## Vragen n.a.v. informatieavond 4 februari 2026 - Onderhoud en peilbeheer Griendtsveen

Naar aanleiding van een presentatie op de informatieavond in Griendtsveen 4 februari 2026 zijn er een aantal vragen gesteld waarop Waterschap Limburg graag antwoord wil geven. We beantwoorden deze vragen hieronder.

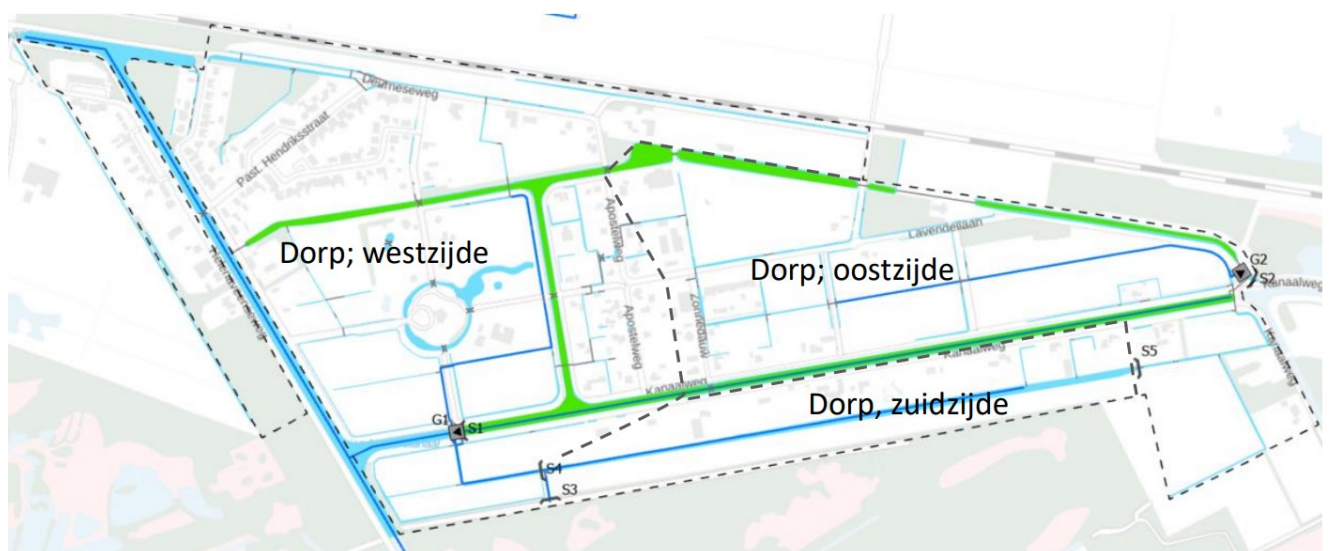
- Sloot zuidzijde Griendtsveen: Hoe kan het dat in de sloot steeds water staat, waardoor de huispercelen nat zijn en het water niet afloopt richting het gemaal aan de Kanaalweg?

De stroomrichting van de sloot Griendtsveen is westwaarts richting gemaal Kanaalweg (G1). Het gemaal pompt het water in de Helenavaart. In de sloot Griendtsveen staat een schotbalkstuw (S4) om het water in de watergang Griendtsveen tot op ingesteld niveau vast te houden, zodat het gemaal de sloot niet geheel leeg pompt en droogval in een normale situatie voorkomt. Het peil van de Schotbalkstuw is 30.20 +Nap. Dit peil zorgt voor voldoende drooglegging van aangrenzende percelen.

Tweede stuw in de sloot Griendtsveen (S5) houdt het water ten westen van de stuw tegen zodat gemaal Lavendel (G2) niet gehele sloot leegpompt. De hele situatie wordt in hoofdstuk 3.2 Peilbeheer van het BOM uitgelegd. Het BOM is via website van Waterschap Limburg te raadplegen via [www.waterschaplimburg.nl/onderhoud](http://www.waterschaplimburg.nl/onderhoud).
